Arnarnesvegur frá Fífuhvammsvegi að Rjúpnavegi

Nýtt deiliskipulag

Samantekt umsagna og viðbrögð Kópavogsbæjar

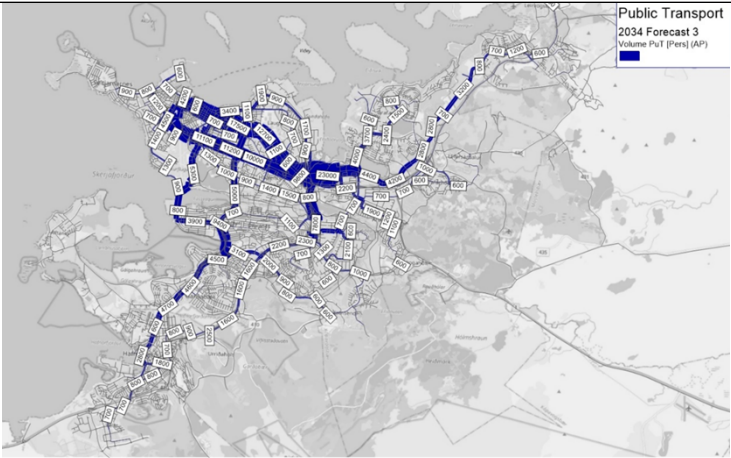
SA.6	Íbúasamtök S-salahverfis	Heildarmynd Arnarnesvegjar ekki birt í gögnum málsins. Tillaga 717/2025 gerir í raun ráð fyrir því að á Arnarnesvegi verður 8 hringtorg. Eina undanþágan á því að sett er hringtorg, þar sem aðrir valmöguleikar eru ekki fyrir hendi, verða að óbreyttu við gatnamót Arnarnesvegjar og Sólarsali. Það er ekki í samræmi við kynningargöng þar sem fjallað er um yfirbragð Arnarnesvegjar, þar sem tilgreint er að „Þá er hringtorg í meiri samfellu við yfirbragð Arnarnesvegjar alls“ svo vísað sé orðrétt til rökstuðning í gögnum málsins við því að sett verði upp hringtorg á gatnamótum Arnarnesvegjar og Salaveg.	Sá kostur hefur fengið ítarlega skoðun að setja hringtorg við Sólarsali. Valin lausn, með hægri inn/út tengingum er niðurstaða skoðunar þar sem litið er til umferðarmagns, umferðaröryggis, fjarlægðar á milli gatnamóta og flæðis. Arnarnesvegur er þjóðvegur og um hann gilda veghönnunarreglur og veghaldari er Vegagerðin. Hringtorgi við Sólarsali er hafnað af Vegagerðinni með vísun í veghönnunarreglur. Yfirbragð Arnarnesvegjar, eins og hann er í dag, einkennist af því að þar eru mörg hringtorg. Hins vegar eru ekki öll gatnamót á Arnarnesvegi hringtorg. Gatnamót Arnarnesvegjar og Breiðholtsbrautar sem eru í byggingu verða

Í málinu eru engar rannsóknir á því hvaða áhrif það hefði á heildar umferðarflæði á Arnarnesvegi, hvort að hringtorgin væru 8 eða 9 (með því að bæta við hringtorgi við gatnamót Arnarnesvegur og Sólarsala).	ljósastrýð T gatnamót. Gatnamót Lindavegar við Arnarnesveg eru hægri inn/hægri út, sem er sama útfærsla og við Sólarsali.
SA.7	Íbúasamtök S-salahverfis Davíð Örn Ingvarsson Dagmar Ingibjörg Birgisdóttir Kristín Hreinsdóttir Linda Björk Logadóttir Kristinn Þór Ingvason Rúnar Gauti Guðjónsson Nína Björk Þórsdóttir Hildur Sigurjónsdóttir Hafdis Guðmundsdóttir Þórdís Guðmundsdóttir Þorsteinn Örn Finnbogason Pálína Geirharðsdóttir Davíð Tho Van Duong Sigmundur Ísak Þorsteinsson Hulda Ólafía Sigurðardóttir Þorbjörn Kristjánsson Sigrún María Einarsdóttir	Tillaga 717/2025 felur í sér aukinn umferðarhraða við Salaskóla. Eins og fjallað er um hér að framan þá er verið að taka í burtu tvær af fjórum leiðum til þess að komast inn og út úr Sólarsölum. Með því að auka umferðarflæði umfram það sem nú er, fyrir umferð sem ekur framhjá Sólarsölum, bæði til austurs eða vestur, þá er verið að stuðla að enn frekari umferðarhraða. Frá fyrirhuguðum hringtorgum á Arnarnesvegi við Salaveg og við Rjúpnaveg, þá er í akstursleið til vesturs í átt að Salaskóla, ekið niðurhallandi Arnarnesvegin. Við Salaskóla eru auk þess biðskýli fyrir strætó beggja vegna við Arnarnesveg. Jafnvel þó að undirgöng séu þar við hlið, er mjög tíð sjón að horfa á börn hlaupa yfir Arnarnesvegin milli biðskýla. Aðstæður eru því viðsjárverðar í nálægð við bæði Salaskóla og biðskýlin, sem kalla á að allar leiðir verði nýttar til þess að draga úr hraða á kaflanum milli Leirdalstorgs og Sólarsala. Íbúar hverfisins vita að hraðinn til vesturs á niðurhallandi Arnarnesveginum er nú þegar mikill og með því að nema brott akstursleiðir inn og út úr Sólarsölum, blasir við að umferðarhraðinn muni aukast enn frekar, sem alla jafna er langt yfir núverandi 50 km/klst hámarkshraða. Í málinu skortir nýjar mælingar á umferðarhraða og er gerð athugasemd við þá vanrækslu við undirbúning málsins. Ef ásetningur skipulagsyfirvalda er að auka umferðarhraða framhjá barnaskólanum í hverfinu, þá kallar það á alveg sérstaka umræðu við íbúa hverfisins, foreldra barna í skólanum sem og að í málinu verði lögð fram afstaða stjórnenda Salaskóla sem þurfa þá að leggja blessun sína yfir það að stuðlað verði að auknum hraða á akbraut sem liggur við hlið skólalóðarinnar. Það er mat undirritaðra að þegar ekið verður til vestur úr nýju hringtorgi á gatnamót Arnarnesvegur og Salavegar, og við blasir hindrunarlaus niðurhallandi akstursleið alla leið að Leirdalstorgi til vesturs, munu ökumenn auka enn frekar hraða sinn á þessum vegkafla, eins og fjallað hefur verið um í andmælum þessum. Hér er því verið að haga mannvirkjum með þeim hætti að beinlínis er verið að auka enn frekar á umferðarhraða en nú er. En með hringtorgi við gatnamót Arnarnesvegur og Sólarsala verður hins vegar hægt að sporna við þeirri þróun Davíð Örn bætir við að endurmeta þurfi staðsetningu undirganga og fjölga stígatengingum.	Undirgöng eru á Arnarnesvegi skammt frá Salaskóla, og biðstöðvar almenningssamgangna við þau. Víða eru sett vegrið eða girðingar til að hindra að hægt sé að hlaupa yfir þjóðvegi í þéttbýli. Það verður tekið til skoðunar við hönnun tvöföldunar vegarins með 4 akreinum. Ekki liggur fyrir hver leyfilegur hámarkshraði á tvöföldum Arnarnesvegi verður en þar sem hönnunarhraði er 70 km/klst þá verður skiltaður hraði aldrei meiri en 60 km á klst. eins og á kaflanum milli Þorrasala og Reykjanesbrautar. Umferðaröryggi gangandi er bætt með mislægum gönguþverunum. Það er ekki ásetningur skipulagsyfirvalda að auka umferðarhraða og ekki er verið að breyta leyfilegum hámarkshraða á kaflanum.

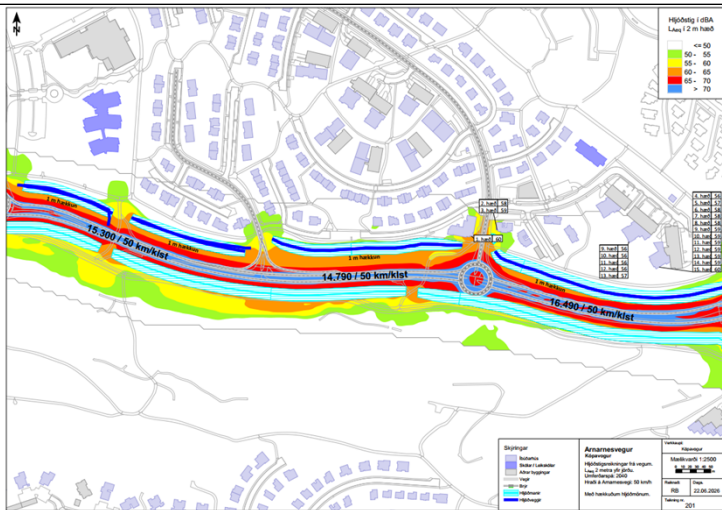
HL.2	Heilbrigðiseftirlit	Hávaði yfir viðmiðunarmörkum en stjórnvöld skulu tryggja að hljóðstig verði undir þeim mörkum sem skilgreind eru í reglugerð, eða gripið til mótvægisáðgerða. Eins og kom fram í umsögn HEF þegar skipulagslýsing var auglýst, þá þyrfti að skoða áhrif umferðar á hljóðvist. Lagt er fram hljóðkort dags. 06.06.2025 þar sem unnið er út frá umferðarspá miðað við 2040. Á kortinu má lesa að hávaði er yfir viðmiðunarmörkum við Roðasali 1 og Rjúpnasali 2 og 4 og gerð grein fyrir að hljóðstig við húsvegg á efri hæðum í Roðasölum og Rjúpnasölum sé yfir viðmiðunarmörkum. Gerð er grein fyrir hljóðmönnum norðan og sunnan vegarins. Þá kemur fram greinargerðinni að hækkan hljóðmana hafi takmörkuð áhrif fyrir þau hús þar sem efri hæðir eru með hljóðstig reiknað yfir mörkum og gæti þurft að grípa til ráðstafana til að tryggja hljóðvist með öðrum aðgerðum. Gert er ráð fyrir að reisa skuli skjólvegg/hljóðvegg auk gróðurbelta beggja vegna götu. Heilbrigðiseftirlitið leggur áherslu á að samkvæmt 5. gr. reglugerðar nr.724/2008 um hávaða skulu stjórnvöld við skipulagsgerð miða við að hljóðstig verði undir þeim mörkum sem skilgreind eru í reglugerðinni og við hönnun samgöngumannvirkja skal miðað við að hljóðstig verði undir mörkum	Jarðvegsmanir eru meðfram götunni í dag en ekki liggur fyrir hver hæð þeirra er. Ábendingar hafa borist um að þær hafi sigið frá því þær voru framkvæmdar. Skv. deiliskipulaginu og hljóðvistarútreikningum er gert ráð fyrir að þær séu í samræmi við hönnun – en hæð þeirra kemur ekki fram. Gripið er til mótvægisáðgerða með jarðvegsmönnum og gengið eins og langt og hægt er til að tryggja að hljóðstig verði undir þeim mörkum sem skilgreind eru í reglugerð nr. 724/2008 um hávaða. Prófað var að hækka hljóðvarnir um 1 m en það hafði lítil sem engin áhrif. Útreikningar eru fyrir umferð árið 2040 og ekki fyrir ástandið eins og það er í dag. Hljóðstig í dag gæti því verið innan marka. Vakta þarf svæðið til framtíðar, sérstaklega eftir opnun Arnarnesvegar, til að sjá hvort umferð eykst umfram spár – og þar með áhrif þess á hljóðvist. <u>Til að koma til móts við umsagnir íbúa um að núverandi hljóðmanir hafi sigið, hefur verið ákveðið að bæta við 1m háum hljóðveggjum ofan á þær manir sem nú eru norðan vegar, og eru viðbótar hljóðveggir sýndir á deiliskipulagsuppdraetti og þeirra getið í greinargerð.</u>

og við breytingar á umferðarmannvirkjum skuli grípa til mótvægisáðgerða til þess að tryggja að hljóðstig hækki ekki. Gera þarf ítarlega grein fyrir þeim mannvirkjum sem ætlað er að koma í veg fyrir að hávaði frá umferð hafi neikvæð áhrif á nærliggjandi íbúðir.	Í deiliskipulagi Arnarnesvegur er gerð grein fyrir þeim mannvirkjum sem ætlað er að koma í veg fyrir að hávaði frá umferð hafi neikvæð áhrif á nærliggjandi íbúabyggð. Fyrir þau hús þar sem efri hæðir eru með reiknað hljóðstig yfir mörkum getur þurft að grípa til annarra ráðstafana til að tryggja hljóðivst en hljóðmanir og veggi. Á byggingarnefndarteikningum fyrir fjölbýlishúsið í Rjúpnasölum 14 er gert ráð fyrir mótvægisáðgerðum á 2 húshliðum frá 2. hæð og upp úr. Hljóðstig við húsvegg við Roðasali 1 og Rjúpnasali 2 og 4 er yfir viðmiðunarmörkum. Deiliskipulag fyrir Roðasali 1 er með kvöð um að á lóðarmörkum að Arnarnesvegi og Salavegi skuli gera skjólvegg/hljóðvegg í amk. 1,5 m hæð, auk gróðurbelta beggja vegna götu. Ekki eru ákvæði um hljóðvarnir í deiliskipulagi fyrir Rjúpnasali 2 og 4. <u>Bætt er í umfjöllun um hljóðvarnir þar sem hefðbundnar hljóðmanir og veggir duga ekki til, og nefnd dæmi um ákvæði um hljóðvarnir innan lóða og á húshliðum.</u>
